**NIPG: 7948/24**

ASSUNTO: Parecer técnico sobre o Plano de Ação da A1 - Autoestrada do Norte – Sublanços Sacavém/Santo Ovídio

**Figura 1** – Extrato da Planta de Ordenamento – Zonamento Acústico do PDM de Leiria e Anexo I do Plano de Ação de Ruído da A1 e ligação da A1 com a A23 – Zona de Loureira – Santa Catarina da Serra.

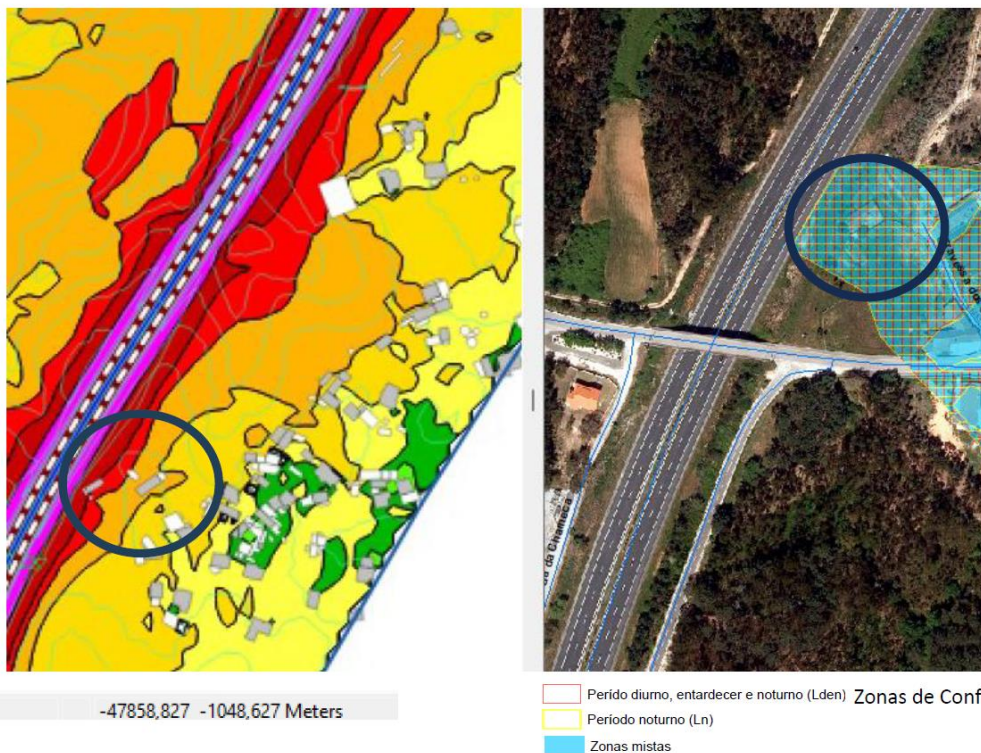
- xi) Questiona-se ainda o tipo de medida proposta, um muro de betão de 1 metro, de tipo New Jersey, será suficiente ou a mais adequada para o local.
- xii) De seguida, nas figuras 1 a 6, apresentam-se locais onde se entende que deveria ser avaliada com maior atenção a colocação de barreiras acústicas:
